福島第一原子力発電所 特定原子力施設に係る実施計画 変更認可申請書

2号機の原子炉格納容器貫通部 X-6ペネトレーション(以下、X-6ペネ)には、燃料デブリの試験的取り出し作業時に取り付けた X-6ペネ接続構造が設置されており、バウンダリ機能を維持している。メンテナンス時の作業性向上を目的として、X-6ペネ接続構造を撤去し、X-6ペネ隔離弁への取替を行う。これに伴い、下記の通り変更を行う。

2 号機 X-6 ペネトレーション隔離弁の取替について

図－1 配管概略図

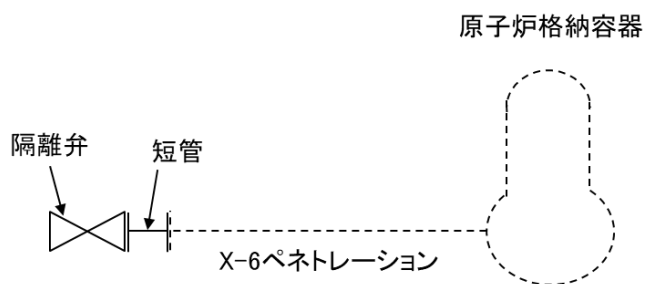
評価箇所を図－1 に示す。

管に必要な厚さは，次に掲げる値のうち，いずれか大きい方の値とする。

$$t_1 = \frac{PD_0}{2S\eta + 0.8P}$$

評価結果を表-1 に示す。必要厚さを満足しており，十分な構造強度を有していると評価している。

評価機器	口径	材料	最高使用圧力 (MPa)	最高使用 温度(℃)	最小必要 厚さ(mm)	最小厚さ (mm)
短管	600A	SUS304	0.0052	40	3.8	19
